質疑・回答書

件名：中央図書館等移転改修事業に係る公募型プロポーザル

- エリア区分凡例
- ①図書エリア
 - ②映像文化ライブラリーエリア
 - ③郷土資料館サテライトエリア
 - ④後方エリア

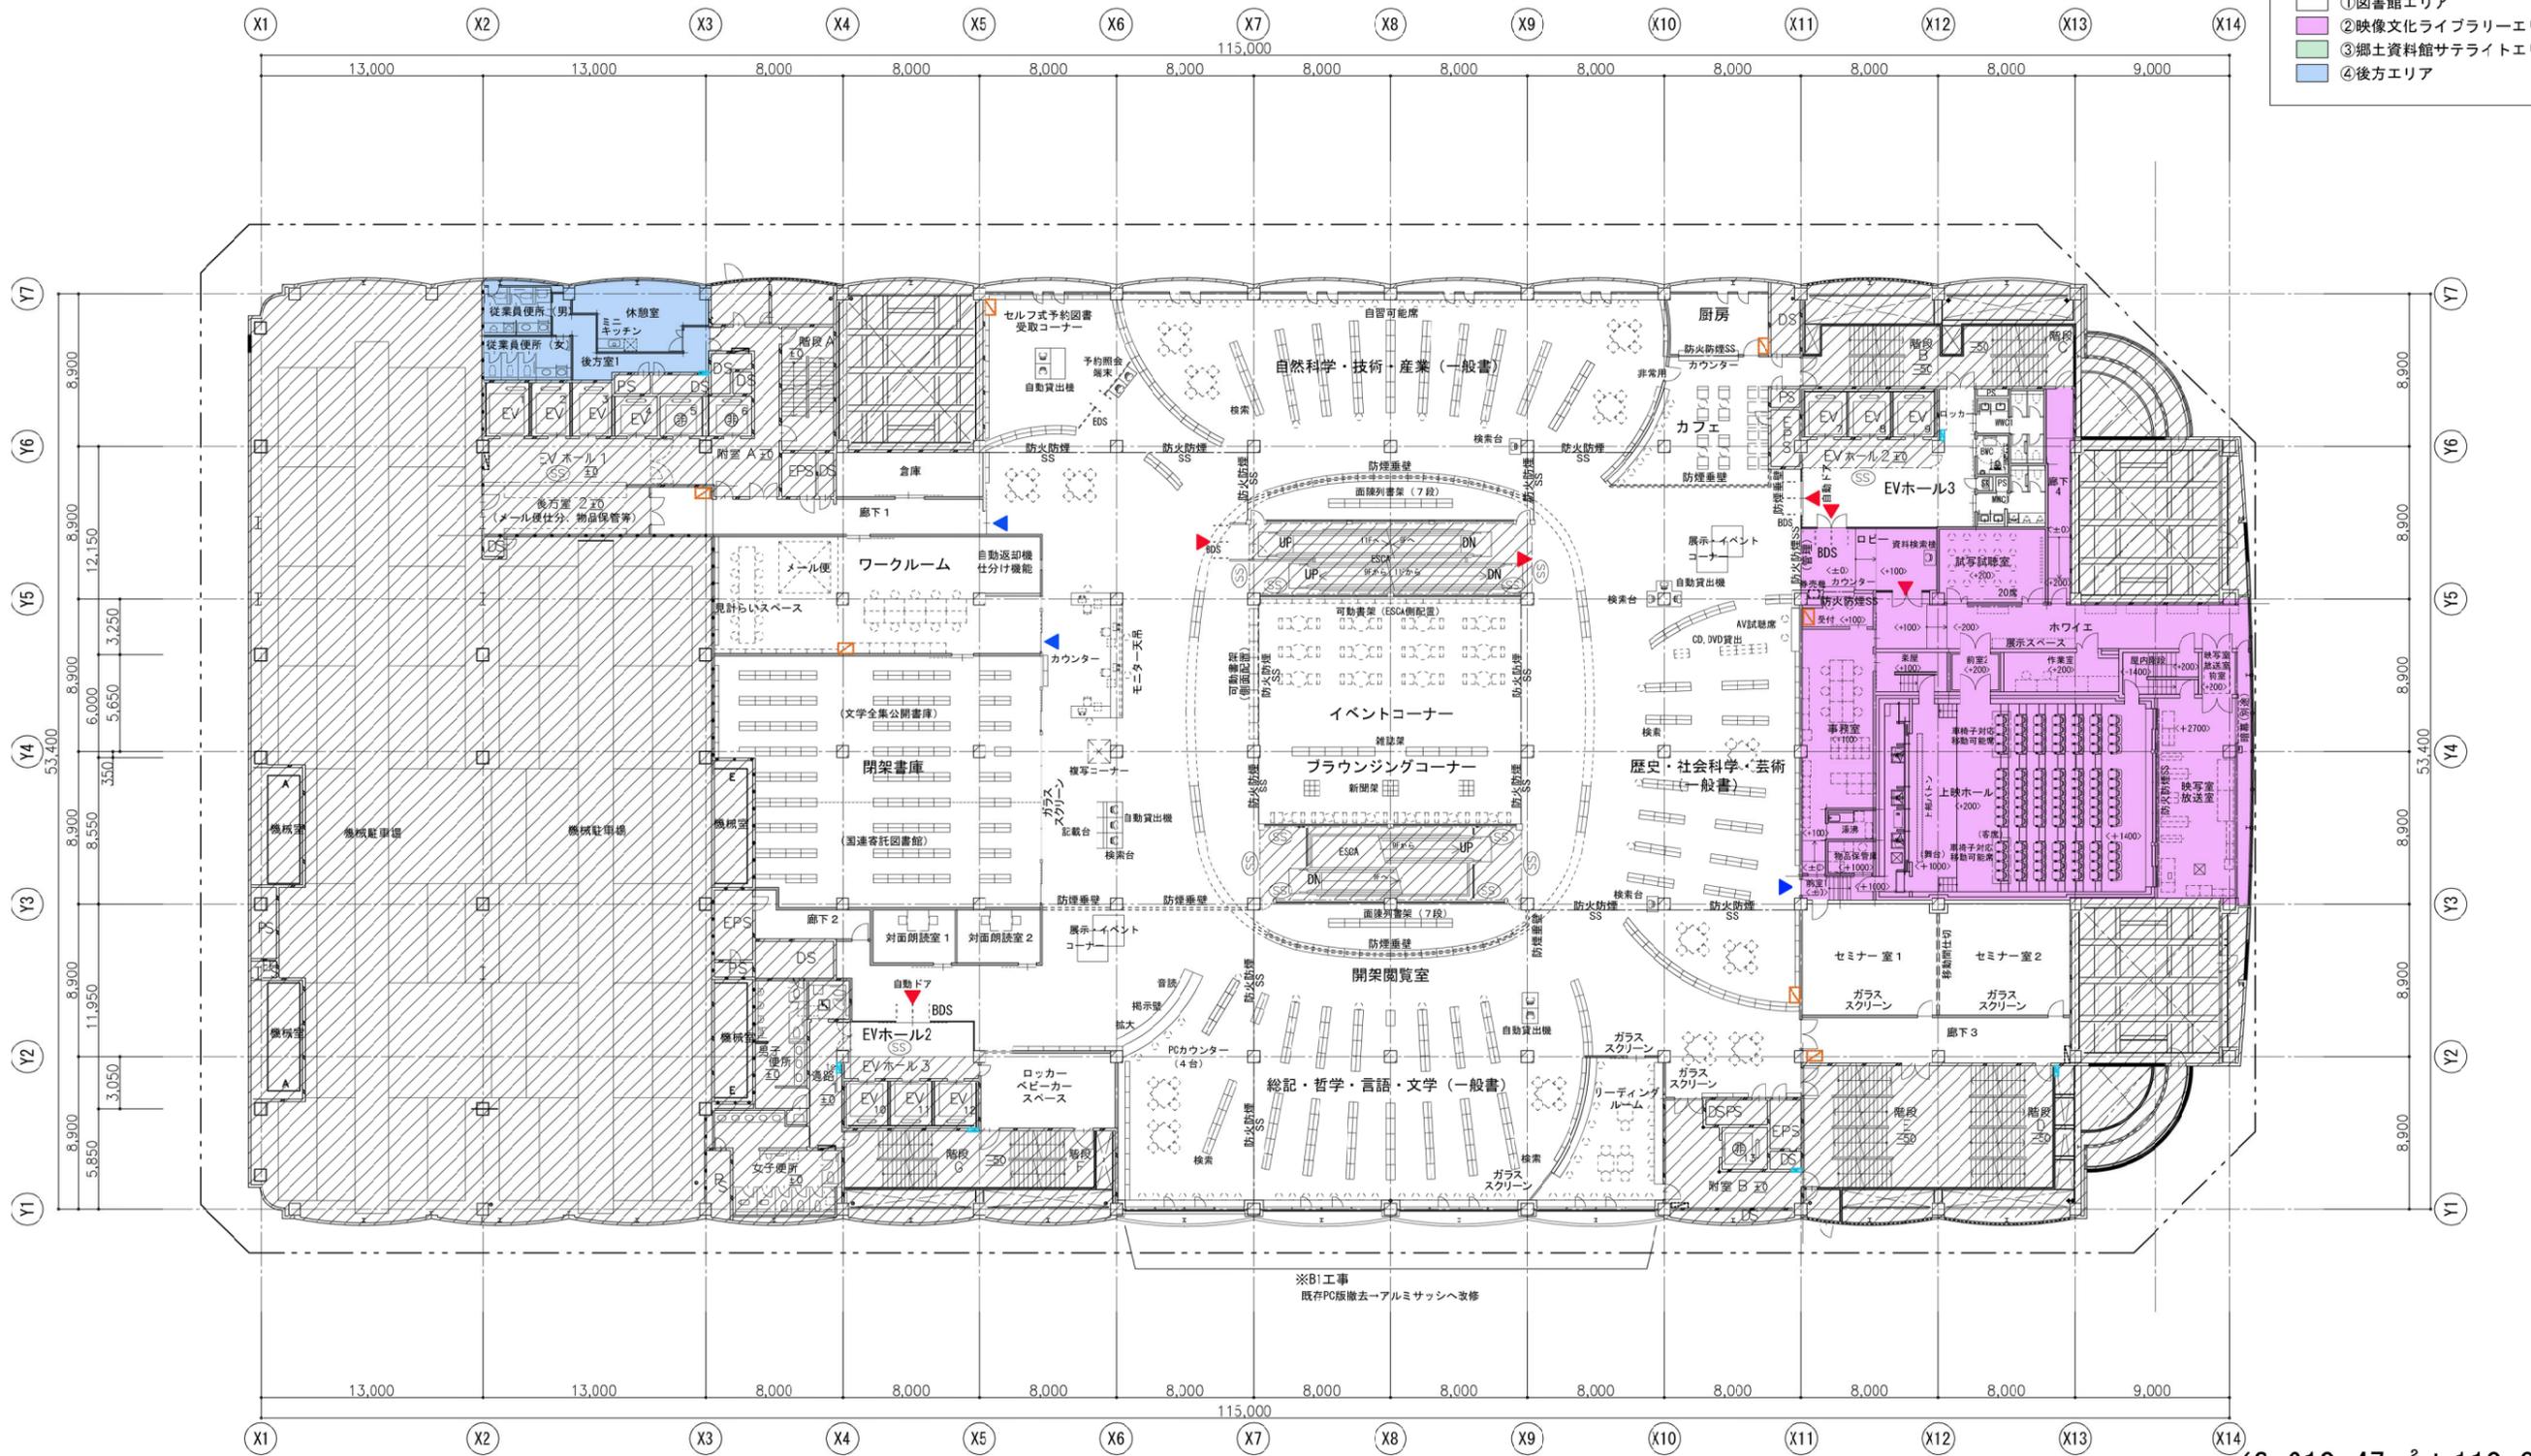
No.	資料名及びページ	質問内容	回答
4	中央図書館等移転改修事業に係る公募型プロポーザル実施要領 (様式 17) 概算見積書(工事)	24. 概算見積書(工事)(様式 17). doc に於いて、科目別内訳書に①～⑤のエリアがありますが、明確な各エリアの範囲が不明です。各エリアの色分け図等ご提示いただけないでしょうか。	別紙1のとおり、エリア区分を提示します。 ①図書館 ②映像文化ライブラリー ③郷土資料館 ④後方 を分けており、各エリア内に発生する工事は、当該エリア区分として仕分けてください。 なお、当該エリア専用の設備に関しては、盤や空調機およびそのルートがエリア外に出ている場合でも、当該エリア区分に仕分けてください。 ⑤共用 上記①～④以外に、各エリアに対して共用する設備など、特定エリアに仕分けることが困難な工事を対象としてください。
5	中央図書館等移転改修事業に係る公募型プロポーザル実施要領 (様式 17) 概算見積書(工事)	上記に関連しますが、エリア境界に間仕切壁や建具がある場合はどちらの区分へ参入するべきでしょうか。ご指示下さい。	全て、①図書館側として計上してください。
6	中央図書館等移転改修事業に係る公募型プロポーザル実施要領 (様式 17) 概算見積書(工事)	24. 概算見積書(工事)(様式 17). doc に於いて、中科目別内訳書にて科目の記載がありますが、各工事科目の下層の指定は見受けられません。中科目以下の下層は階別等の区分けは無しと考え、工種別書式として良いですか。	実施要領P10の13(2)に記載のとおり、技術提案提出時は中科目別内訳書までを提出してください。 技術協力業務の履行開始に当たり、細目別内訳書を提出する必要があります。特段の指定はしていませんが、建築工事については、中科目に属する細目毎に階別区分で数量、単価及び金額を記載していただければと考えています。

No.	資料名及びページ	質問内容	回答
45	A-020	10階開架閲覧室に於いて、X6通りに天井伏図にモニター天吊とありますが詳細が不明です。建築工事範囲の詳細をご指示下さい。	天吊用下地は、C100*50*20*2.3 L4000（吊材@2000共）としてください。
46	A-020	10階開架閲覧室に於いて、平面図点線表記の家具什器（中央イベントコーナーの可動書架など）は別途工事として良いですか。	家具番号はS1029とした上で、S809同仕様が4台、キャスター付としてください。
47	A-022	仕上表（1）の内部仕上げ：幅木（2）に防塵塗装で壁下地がLGSの時はコンクリートを幅木高さまで立ち上げるとありますが下記のようにして良いですか。 ・コンクリート強度： F c 24N/mm ² スランプ 15 c m ・配筋：D10@200	・コンクリート強度： F c 21N/mm ² スランプ 15 c m ・配筋：D10@200 としてください。
48	A-023	8階閉架書庫に於いて、仕上表にSLの記載がありませんが、見込んで良いですか。	よろしいです。
49	A-023, 036, 086	8階おはなしの部屋に於いて、仕上表はブラインドボックスとありますが、天井伏図ではカーテンレールとなっており、ボックスの記載はありません。部分詳細図記載のカーテンボックスにカーテンレールとし、カーテンは別途工事として良いですか。	カーテンとし、ボックスとカーテンレールを本工事、カーテンを別途工事としてください。
50	A-023, 062	B2階の閉架書庫1.2.3について、床にUF(SA)H150とありますが、使用範囲が不明です。該当部無しと考えて良いですか。有りの場合は範囲・段差見切仕様をご指示下さい。	該当なしとしてください。
51	A-023, 062, 085	B2階の閉架書庫1.2.3について、平面詳細図で壁種がほとんどW4ですが、壁下地のLGSは全て新設するのでしょうか。ご指示下さい。	新設としてください。

No.	資料名及びページ	質問内容	回答
39	GEN-09 A-026	10階前室2に於いて、仕上表壁仕上に吸音ボード(A)とありますが特記仕様書に見受けられません。(A)の付かない吸音ボードと読み替えて良いですか。	よろしいです。 上映ホール、ホワイエ共に同様としてください。
40	GEN-09 A-026	10階前室1に於いて、仕上表壁仕上に有孔ボードとありますが特記仕様書に見受けられません。吸音ボードの事と読み替えて良いですか。	有孔ボード：FKt8.0+FKt8.0(穴あけ加工)としてください。 映写室、放送室共に同様としてください。
41	GEN-09, 10 A-123	特記仕様書に於いて、下記丸印が付いていますが該当箇所が不明です。必要な範囲をご指示下さい。 ・点字鋏(ユニオン：UY300・302) ・屋内掲示板 ・郵便受箱 ・コーナーガード ・消火器収納箱(ユニオン：UFB-1F-2811N) ※サインリストNo.17では別途工事?	<ul style="list-style-type: none"> ・点字鋏は、開架閲覧室内に敷設とし、10F-100m、9F-150m、8F-150mとしてください。 ・屋内掲示板は、合板+掲示クロス張+木製枠 H900×W1800を8F～10Fで4か所ずつ、計12か所としてください。 ・郵便受箱は、SUS製 W350×H200×D300程度、4か所としてください。 ・コーナーガードは、樹脂製 H1000 250か所としてください。 ・消火器収納箱は、A-123 サイン仕様書・リストを正として別途工事としてください。
42	式典費用	起工式、竣工式は行わないと考えてよろしいでしょうか。	起工式、竣工式は行いません。
	【発注図：建築】		
43	建築一式 A-001 他	各階現況平面図・撤去図(撤去は全てB工事)とC工事に着手する現状が異なる場合、追加変更の対象と考えてよろしいでしょうか。	発注者及び別途工事と協議、調整のうえ、設計図書の変更の必要があると判断された場合には変更の対象となります。
44	A-018, 087	8階飲食スペースとラウンジの手洗いは、WC同様の洗面カウンターと鏡を見込んで良いですか。	よろしいです。
